## Disponibilité foncière sur la commune de Fleury

# RAPPORT – CONCLUSIONS et AVIS DE LA COMMISSION D'ENQUÊTE

### Question N° 43 : 10 janvier 2020 – 16:23 Auteur : Bertrand MATHIEU

## Disponibilité foncière de Fleury (Secteur B)

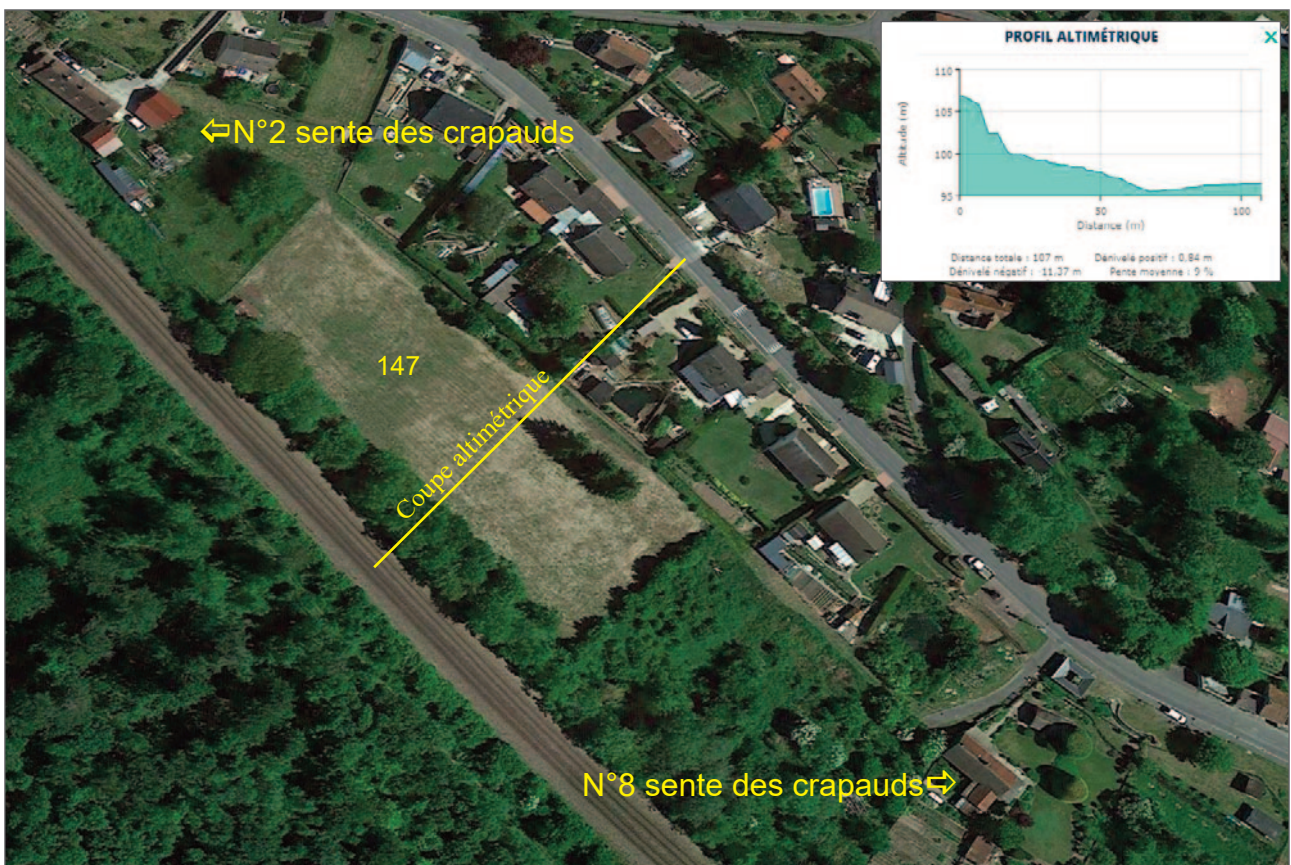
Les parcelles 150 (1400m<sup>2</sup>) 147 (5000 m<sup>2</sup>) 140 (2000 m<sup>2</sup>) non inondable (voir profil altimétrique) devaient supporter avec le POS 2 constructions N° 4 et N°6...  
Quel est la raison de cette récente classification en NS ?

## Disponibilité foncière de Fleury (Secteur D)

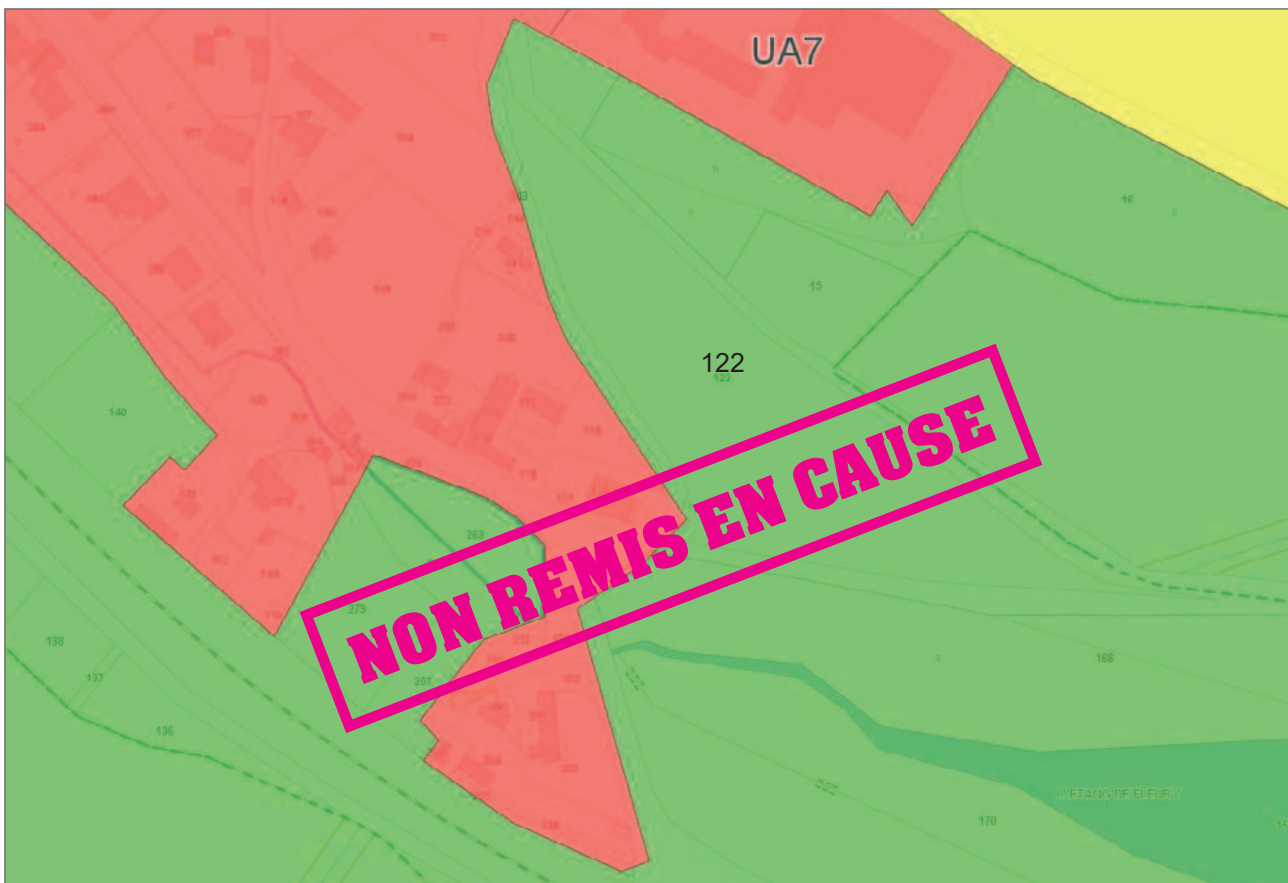
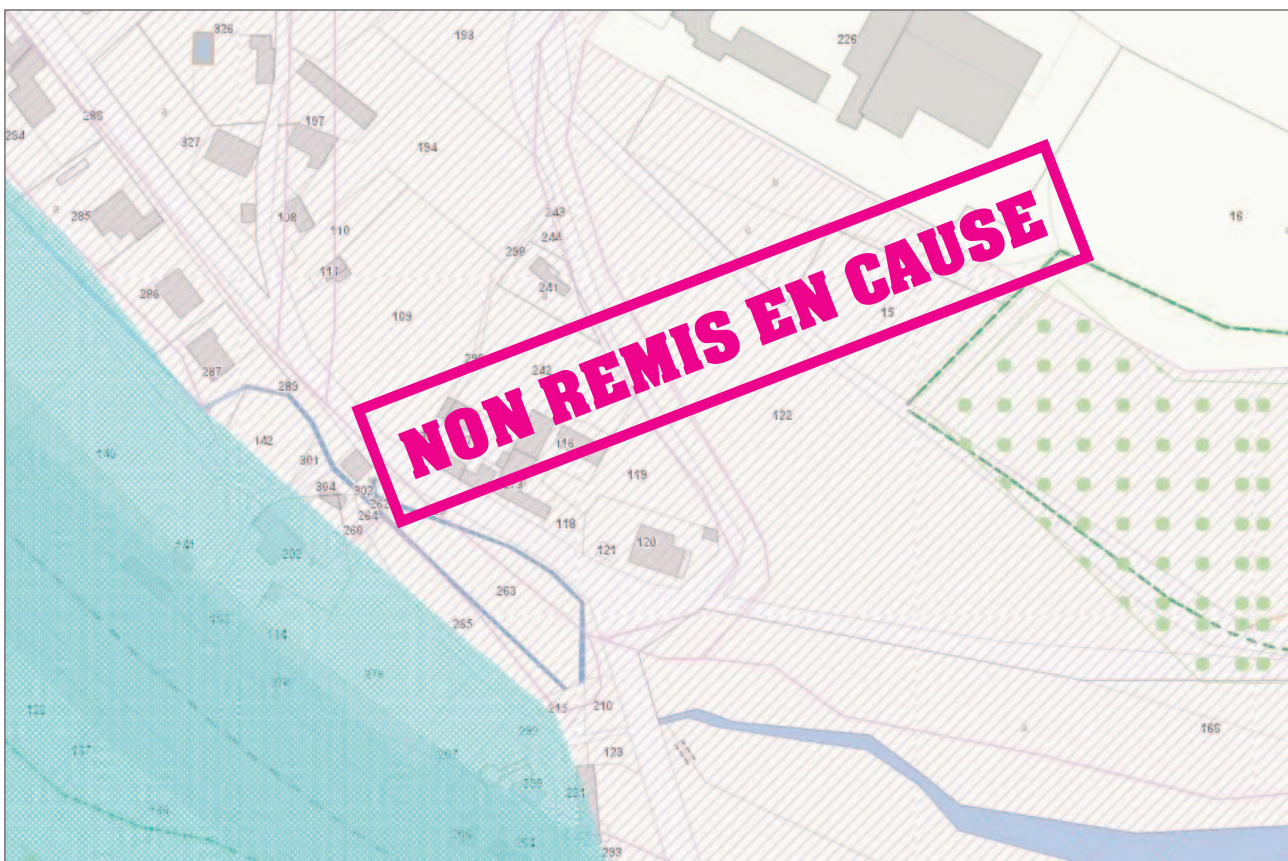
Parcelle A122 classée Ns-ip, Ns : milieux fragiles, zones tampons et réservoirs de biodiversité.

1- On peut considérer que la zone NA du POS (partie Ouest de la parcelle 122) est effectivement peu propice à recevoir des constructions et peut donc être déclassée en zone ND au PLUi. Nous joignons en annexe le plan de zonage du POS applicable jusqu'alors.

2- En revanche, la partie basse située à l'Est du terrain est beaucoup plus plate. Occupée partiellement par une surface bétonnée (voir photo), elle servait à recevoir des machines agricoles et va prochainement, et pour quelques mois, devenir une aire de stockage de grumes à l'usage de propriétaires forestiers voisins. Elle est classée actuellement en zone ND du POS, hors EBC car non boisée. Elle est par ailleurs viabilisée et desservie par la sente aux Chevaux sur laquelle les réseaux d'éclairage public, d'électricité et d'eau potable ont été installés. La réalisation de la viabilisation de la sente aux Chevaux a pu être réalisée grâce à la cession gracieuse à la commune d'une bande de terrain totalisant 206m<sup>2</sup> de la dite parcelle 122, par ma mère -voir échange de lettres ci-jointes.

3- Il apparaît lorsque l'on se rend sur site que cette partie de la parcelle 122 devant en toute logique être classée en zone UA du PLU. Ceci est l'objet de notre demande. Nous joignons un plan schématique montrant le secteur facilement constructible et une division en deux lots de taille raisonnable.

6- Le zonage du PPR exclut actuellement la constructibilité de la parcelle, pourtant à l'évidence totalement hors d'eau et hors risques de coulées de boues. Il convient donc de la modifier afin de rendre à l'urbanisation les terrain propices.

Nous sollicitons, Monsieur le Président, l'inclusion en zone UA de la partie repérée constructible de la parcelle 122 et la révision du PPR nécessaire.

La parcelle A122 est d'une superficie de 106920m<sup>2</sup>. Elle est classée en zone Ns au PLUi. Les zones Ns correspondent aux éléments de la trame verte et bleue les plus sensibles écologiquement, aux espaces à préserver pour leur biodiversité et aux zones marron du PPRi à préserver de toute construction afin d'assurer leur bon fonctionnement hydraulique. Ici, elle correspond au Plan de Prévention des risques Inondations et Coulées de Boue (PPRi).

La CCRV n'est pas compétente pour réviser un PPRi. Il s'agit d'une servitude d'utilité publique qui s'impose au PLUi.

Les zones marron correspondent à des zones tampon qui, si elles ne sont pas directement exposées aux risques, doivent néanmoins être gardées perméables afin de garantir la sécurité des populations exposées au risque d'inondation. Ce zonage a ainsi un rôle de préservation.

Par ailleurs, une partie de la parcelle est impactée par le périmètre d'inconstructibilité des boisements. Le passage de tout ou partie de cette parcelle constituerait la création d'une zone d'extension. Cette dernière ne répond pas au besoin du territoire. La mobilisation du potentiel foncier disponible dans le tissu urbain est à privilégier.

La modification du zonage de cette parcelle n'est pas envisageable.
